加工施設保安規定及び使用施設保安規定 の変更認可申請について

令和5年4月12日

国立研究開発法人日本原子力研究開発機構
人形峠環境技術センター

施設管理の実施に必要な事項の明確化等を図るため、令和5年3月28日付けで人形峠環境技術センター(以下「センター」という。)の核燃料物質加工施設保安規定及び核燃料物質使用施設保安規定の変更認可申請を行った。

1. - 1 施設管理の実施に必要な事項(施設管理の有効性評価)の明確化を図る。

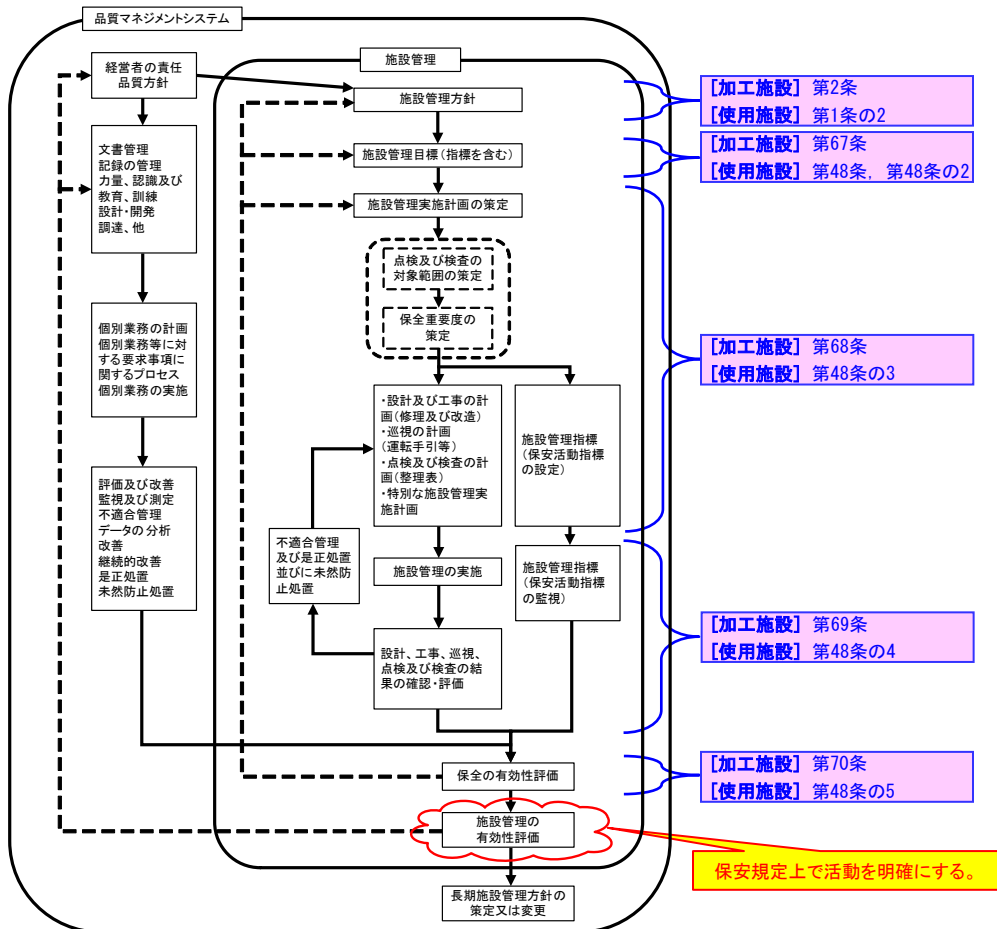
- 品質マネジメント活動のプロセスの一部として実施している施設管理の有効性評価を明確にする。

※センターの二次文書(QMP-760 核燃料取扱施設保守管理要領書(本変更において文書名を核燃料取扱施設施設管理要領書に変更する。))に規定して品質マネジメント活動を展開しているものの、保安規定上で一部の活動(施設管理の有効性評価)が明確になっていないため、新たな条文を追加する。

【加工施設:(新規)第70条の2(施設管理の有効性評価及び改善)】

【使用施設:(新規)第48条の6(施設管理の有効性評価及び改善)】

原子力機構における施設管理の実施フロー

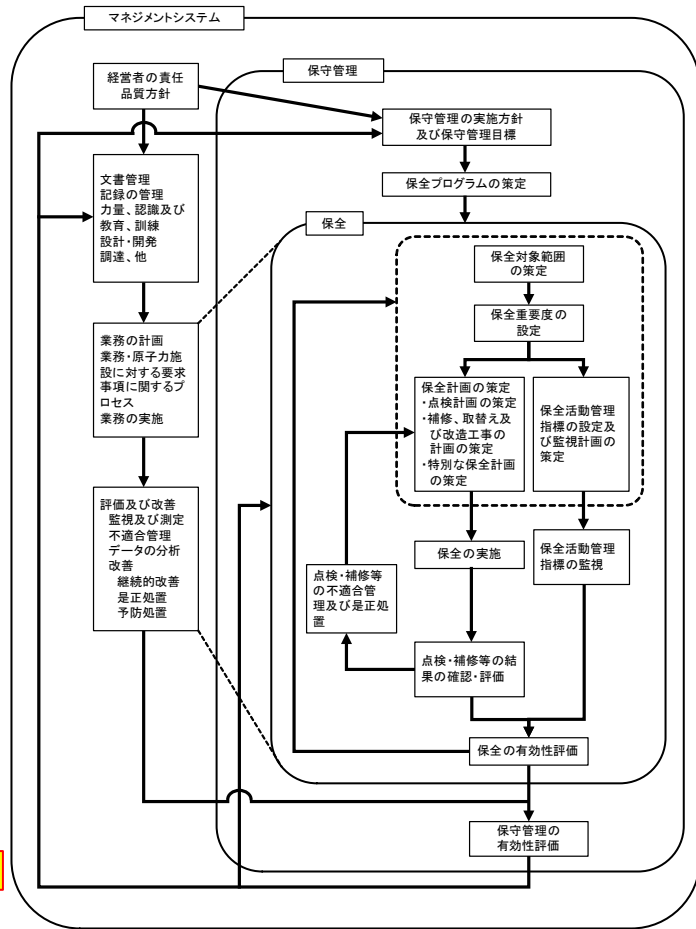
1.1 施設管理の実施に必要な事項(施設管理の有効性評価)の明確化を図る。(続き)

1. 2 保全活動の実績を踏まえて効率的な運用を図る。

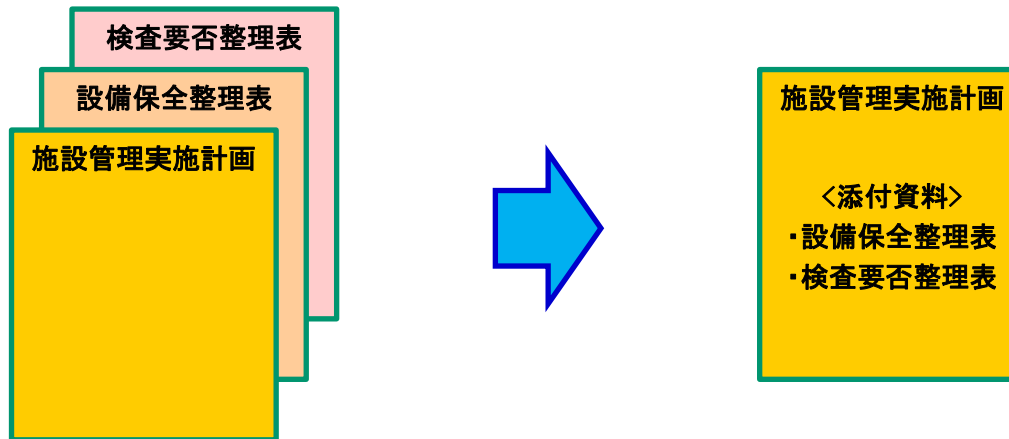
- 施設管理に必要な文書として「施設管理実施計画」並びに「設備保全整理表」及び「検査要否整理表」を個々に策定し、それぞれ統括者の承認等を得ているが、設備保全整理表及び検査要否整理表は、施設管理実施計画の一部(一つの文書)として運用するため、同整理表を削除する。

なお、設備保全整理表及び検査要否整理表はセンターの二次文書(QMP-760_核燃料取扱施設施設管理要領書(本変更において文書名を変更))において、引き続き作成し運用していく。

【加工施設: 第68条(施設管理実施計画の策定)】

【使用施設: 第48条の3(施設管理実施計画の策定)】
